**Commission économique pour l'Europe****Comité des transports intérieurs****Forum mondial de l'harmonisation  
des Règlements concernant les véhicules****158<sup>e</sup> session**

**Accord de 1958 – Examen de projets d'amendements  
à des Règlements existants, proposés par le GRE****Proposition de complément 4 à la série 01 d'amendements  
au Règlement n° 98 (Projecteurs munis de sources  
lumineuses à décharge)****Communication du Groupe de travail de l'éclairage  
et de la signalisation lumineuse\***

Figure 1

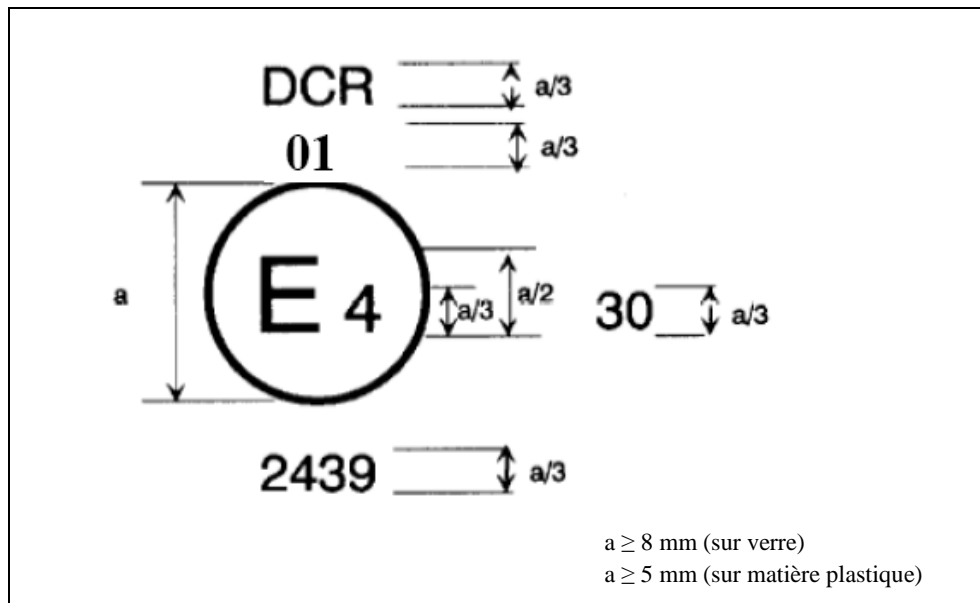
Annexe 2, modifier comme suit:
